金华第二污水处理厂工程工艺设备和自控系统采购及安装补充文件

标书编号 5584-2540HYZXJH01

针对浙江金华第二污水处理厂工程工艺设备和自控系统采购及安装招标文件, 根据投标人提疑, 特发布本补充文件, 原招标文件和本补充文件不一致的以本补充文件为准。

39. 招标图纸预处理区图名为《工艺设计说明、主要设备一览表》（图号：工施-02-02）中工艺设计说明“4 施工注意事项（4）中描述了根据现场实际情况设置管道支架，做法参照《室内管道支架及吊架》（02S403），管道支架的数量、形式和位置可以根据安装现场情况适当调整，工程量按实计。”

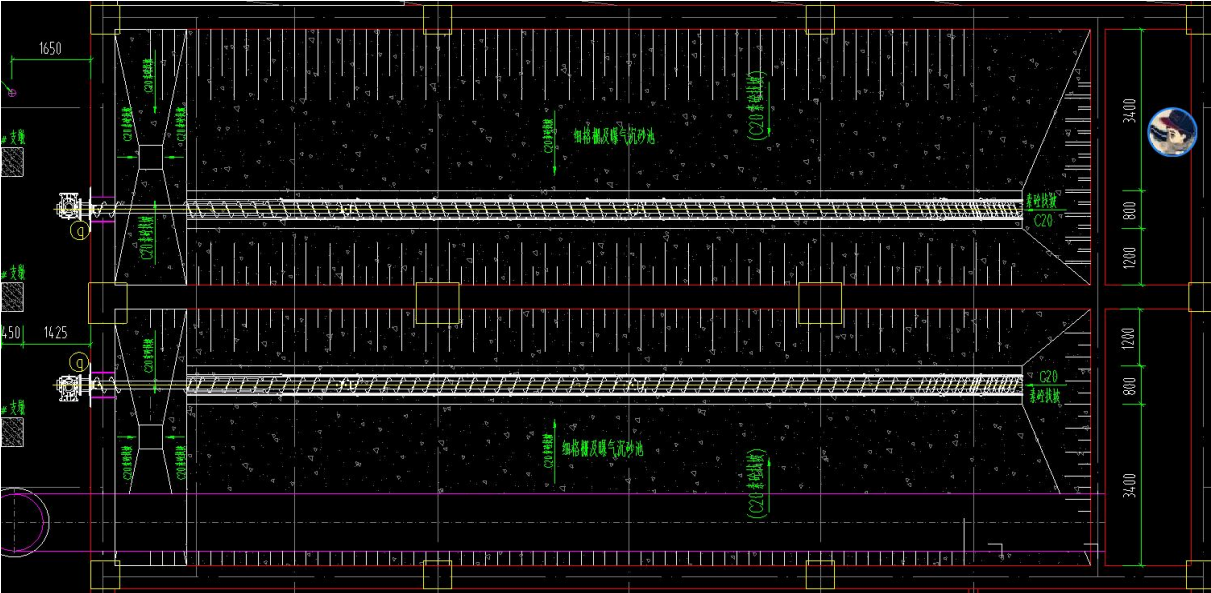
问题：招标工程量清单和主要设备一览表中未列管道支架项目，该项是否单独进行计列或在施工期已实际发生计？

答：本项目管道支架费用计入主设备，费用含在设备报价中，实行价格包干，中标后不得调整。

41. 招标文件第八章货物需求一览表及技术规格第 1.3.1 工艺设备与土建标的分界面中描述“设备二次浇筑及灌浆属于设备标范围”，招标图纸污泥处理区图名为《1-1、2-2 剖面图》(图号：工施-06-12)、《3-3 剖面图及详图》(图号：工施-06-13)、中显示有“C20 毛石砼回填”。

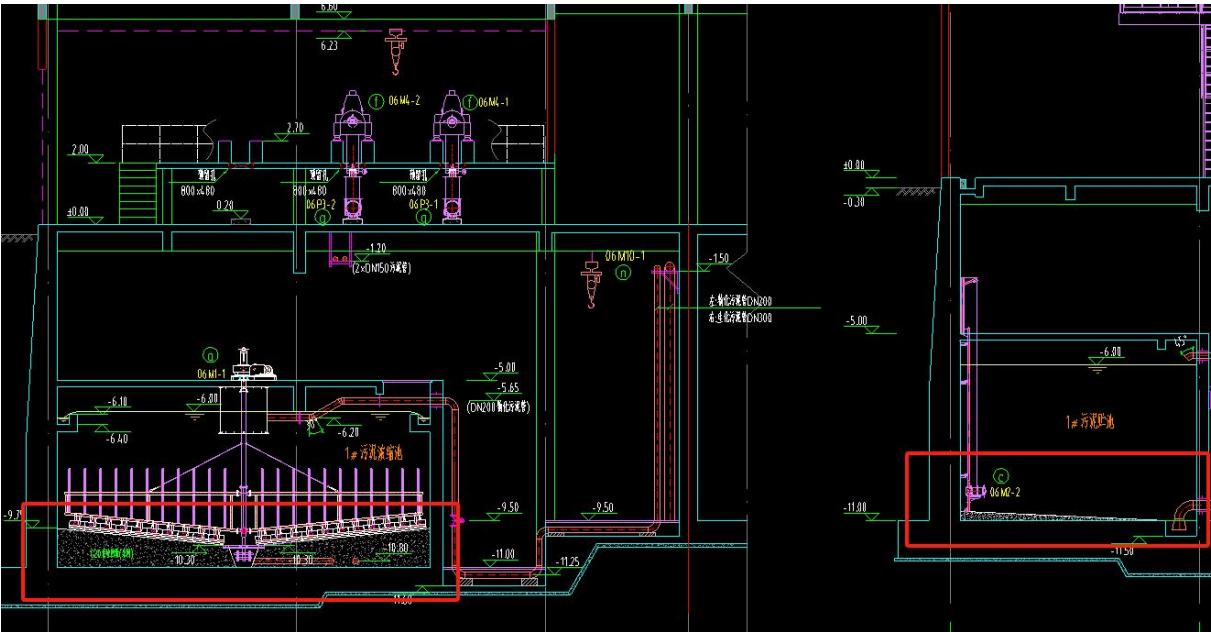
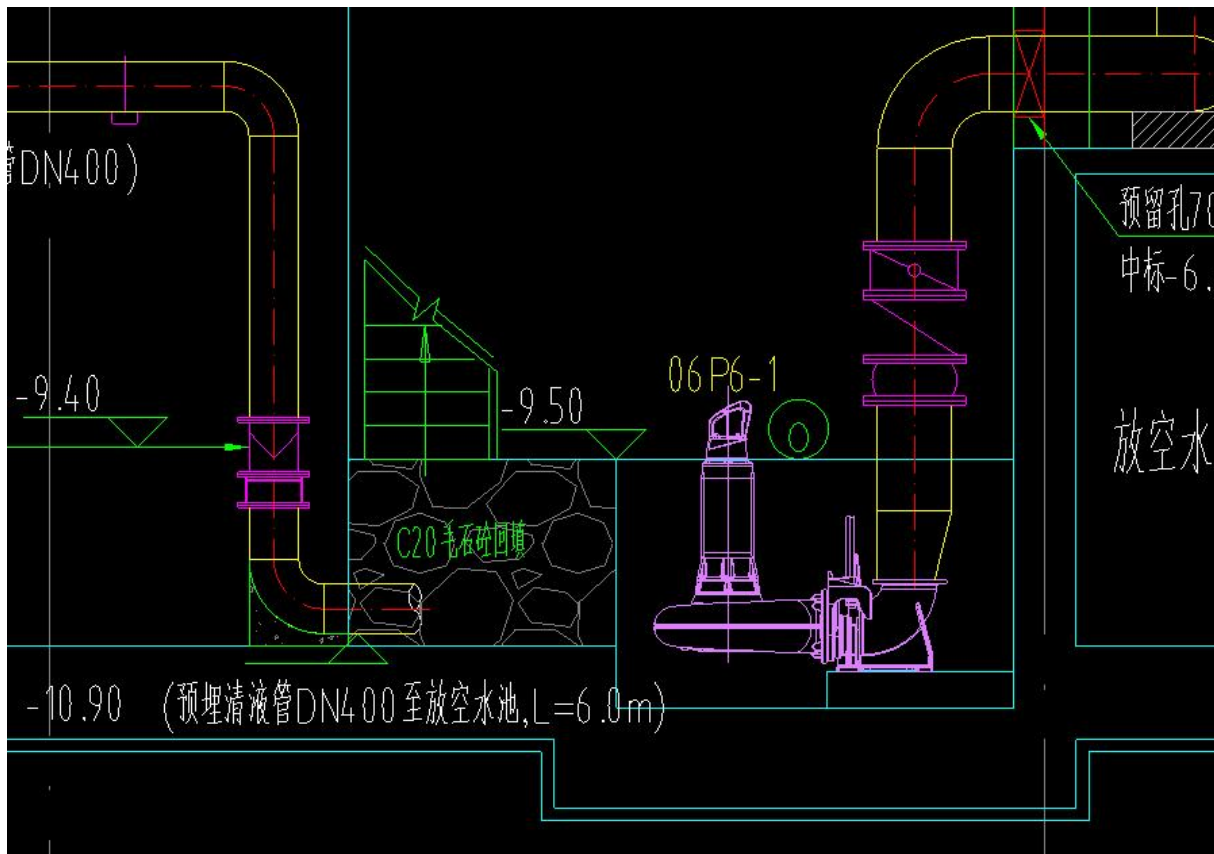
问题：上述图中显示的“C20 毛石砼回填”施工内容是否在土建标内？

答：上述图中显示的“C20 毛石砼回填”施工内容是在土建标内。

42. 招标文件第八章货物需求一览表及技术规格第 1.3.1 工艺设备与土建标的分界面中描述“设备二次浇筑及灌浆属于设备标范围”，招标图纸生化处理区图名为《二沉池剖面图及详图》（图号：工施-03-14）中显示有“混凝土找坡”。

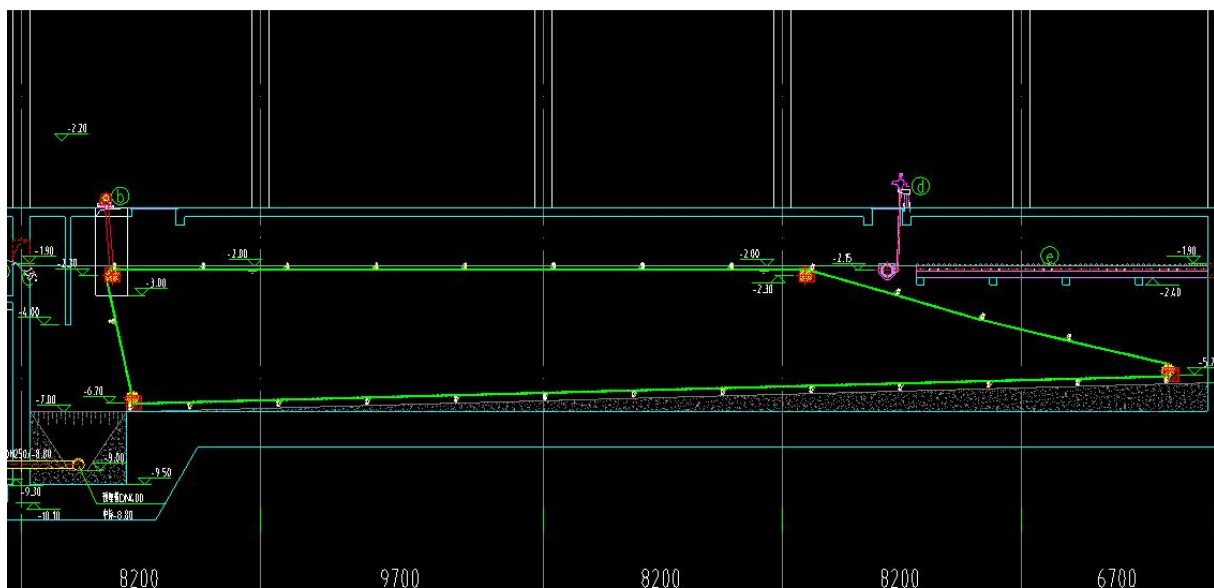
问题：上述图中显示的“混凝土找坡”施工内容是否在土建标内？

答：上述图中显示的“混凝土找坡”施工内容是在土建标内。

43. 招标文件第八章货物需求一览表及技术规格第 1.3.1 工艺设备与土建标的分界面中描述“设备二次浇筑及灌浆属于设备标范围”，招标图纸中间水池及加磁高效沉淀区图名为《底层平面图》（图号：工施-04-06）、《1-1 剖面图、2-2 剖面图》（图号：工施-04-08）中显示有“设备安装后二次浇筑找坡”。

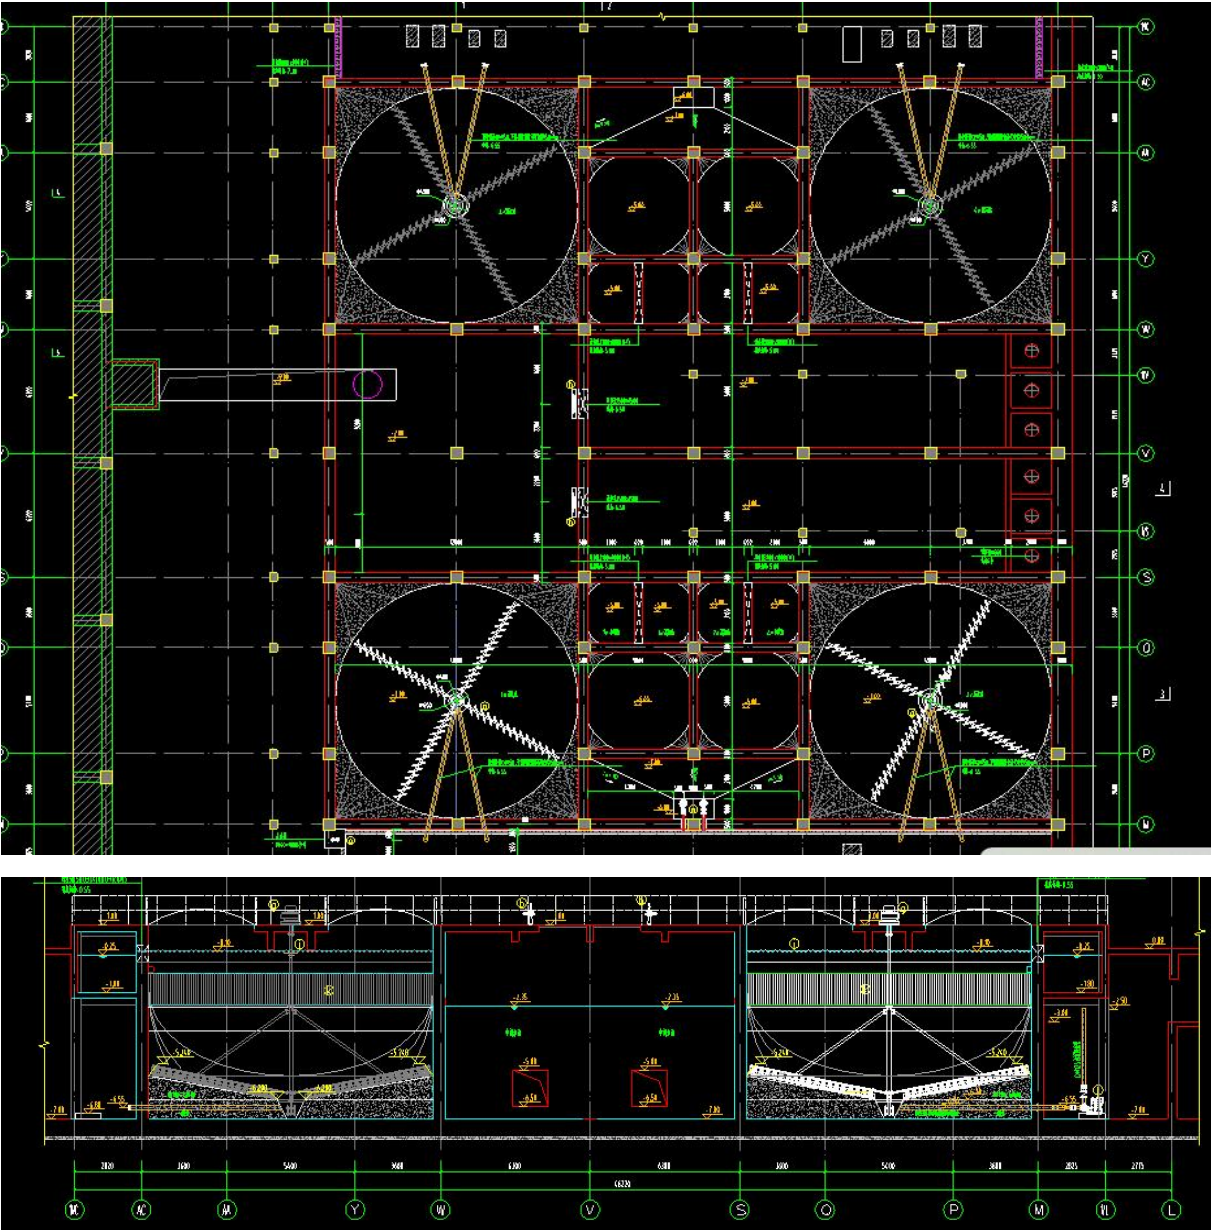
问题：上述图中显示的“设备安装后二次浇筑找坡”施工内容是否在土建标内？

答：上述图中显示的“设备安装后二次浇筑找坡”施工内容是在土建标内。

51. 招标文件 P97 的招标清单中, “第 27 项, 斜管曝气冲洗系统成套 PLC 站 (加药间)” 及招标图纸的“自控系统拓补图” 中均描述斜管曝气系统为独立的 PLC

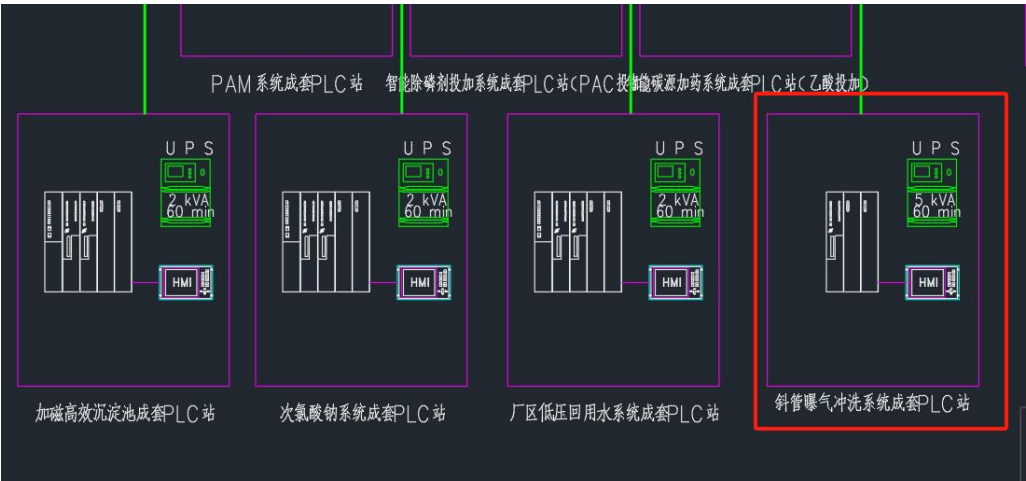
此斜管冲洗系统是否为给加磁高效沉淀池系统配套? 若是, 冲洗系统的 PLC 能否集成在加磁高效沉淀池系统配套的 PLC 站中以便于集中和就近操作及控制? 如斜管冲系统必须配置独立的 PLC, 也建议就近安装在斜管曝气冲洗系统的成套控制柜 05MCC1 中。

问: 请明确该斜管冲洗系统是否给加磁高效沉淀池系统配套? 是否可集成于加磁高效沉淀池的 PLC 内或必须设置独立的 PLC? 该 PLC 的安装位于加药间还是此磁加载高效沉淀池单体?

答：（1）斜管冲洗系统是加磁混凝沉淀池系统配套。（2）可以集成于加磁高效沉淀池的 PLC 内，也可单独 PLC 子站成套。（3）电气图中所示位置为磁加载高效沉淀池单体，安装在斜管曝气冲洗系统的成套控制柜 05MCC1 中。

4. 10. 2 设计性能和现场条件

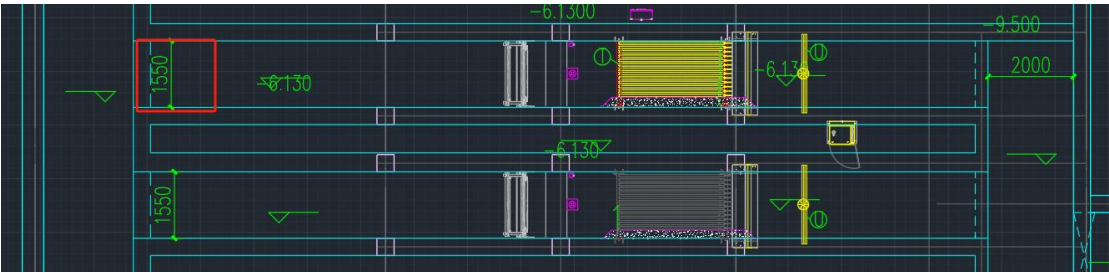
问：根据图纸，该项目水位控制系统是拍门。水位不稳定会造成灯管频繁开关，影响灯管寿命，建议根据流量的变化，调整拍门的角度满足设计水位恒定，不对该点控制作强制要求。

答：需要灯管可在垂直方向控制开关。

10.1) 水位控制采用无动力顶部溢流式溢流堰，安放在消毒水渠末端的排水口。

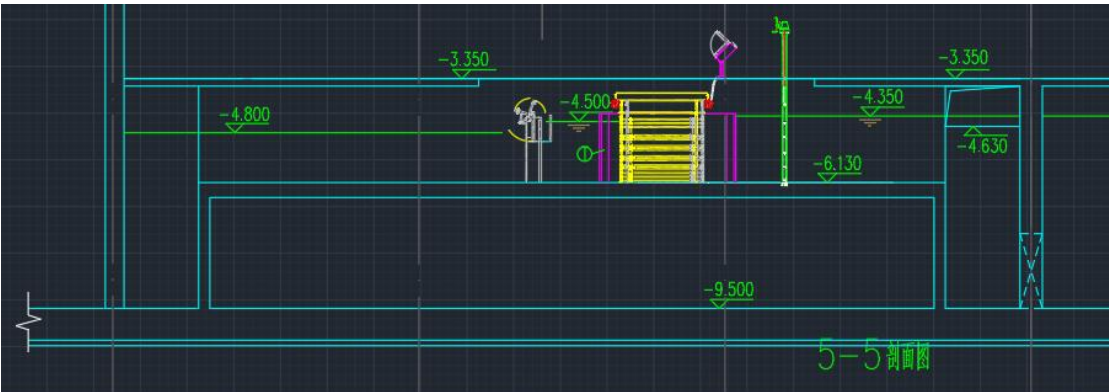
问：招标文件 P62 描述项目采用马达堰门，招标文件 P250 描述项目采用溢流堰形式作为水位控制，图

若采用马达堰门或拍门作为水位控制系统，马达堰门或拍门前后跌落需要考虑 50cm 水头损失，目前图纸显示仅 30cm 水头损失。所以，建议调整水位控制系统为全不锈钢溢流堰。

答：采用全不锈钢溢流堰或无动力拍门。

111. 在《工艺电气》-深度处理与外排区配电系统图(一)：图 1 以及深度处理与外排区 36.00m 动力平面图：图 2

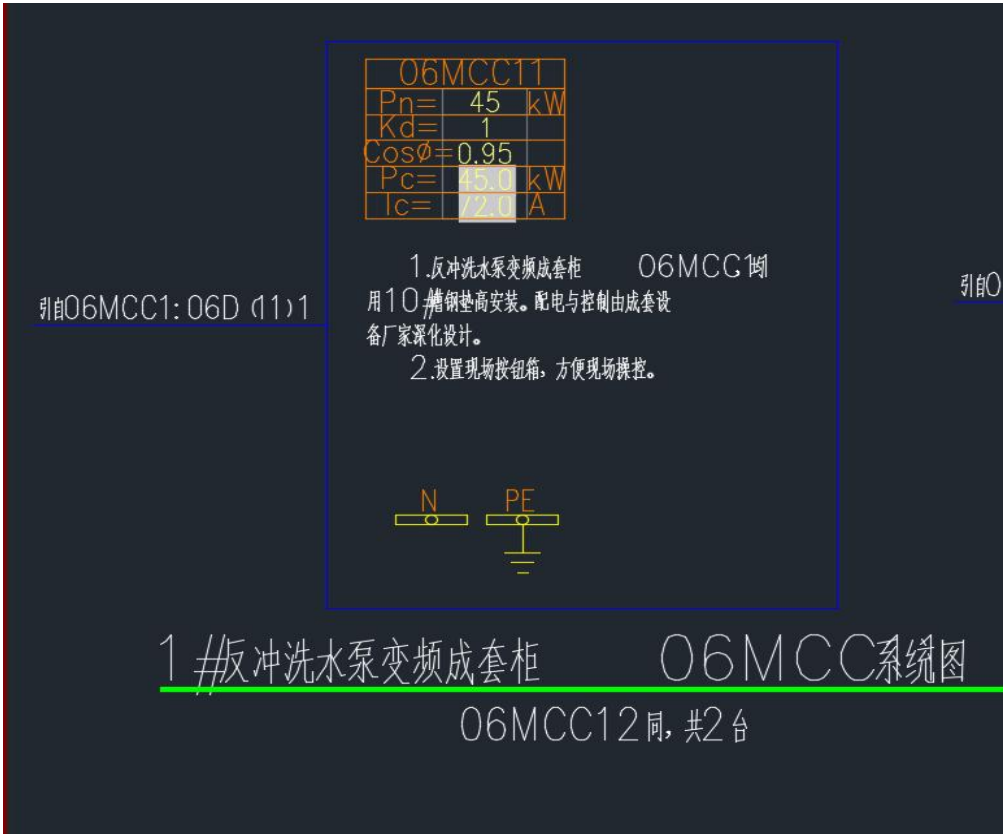
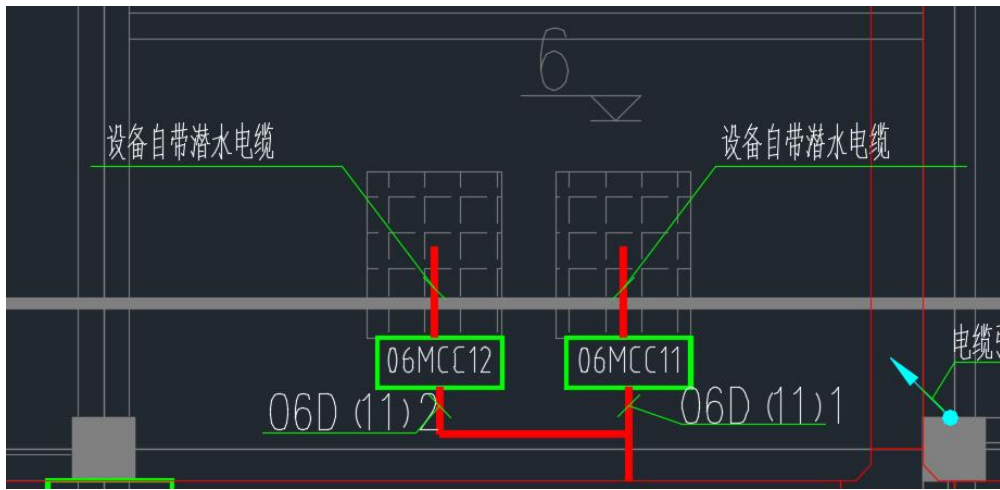
问：图 2 中标注的反冲洗水泵变频成套柜已明确为就地安装，因该成套柜已集成配套控制功能，故此种情况下通常无需额外设置现场按钮箱。是否取消图 1 中“设置现场按钮箱，方便现场操作”的要求。（适用于 06MCC11 至 06MCC19、MCC110 至 MCC111）。

139. 关于电动空气调流阀的问题

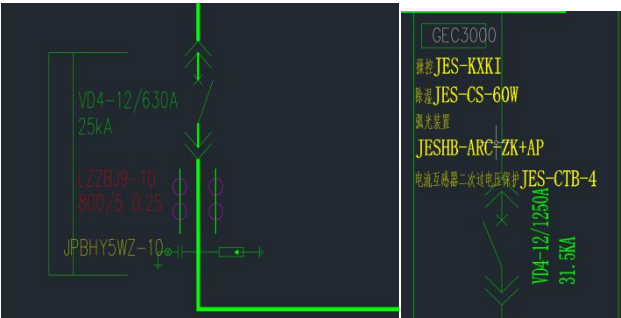
招标文件 P570：电动空气调流阀的推荐品牌：ERHARD（添理仕贸易（上海）有限公司）、HAWLE（德国哈

威阀门(中国)有限公司)、VAG (德国阀安格水处理系统 (太仓) 有限公司), ERHARD (添理仕贸易 (上海) 有限公司) 和 HAWLE (德国哈威阀门(中国)有限公司) 均不提供报价, 只有 VAG (德国阀安格水处理系统 (太仓) 有限公司) 可报价, 询价缺乏竞争性, 十分不利于招投标人项目成本控制。建议增加品牌 AVK(埃维柯阀门(上海)有限公司), 该品牌也是同档次进口品牌, 在国内具备很多业绩, 尤其浙江市场, 各大水司都有很多成功应用案例。
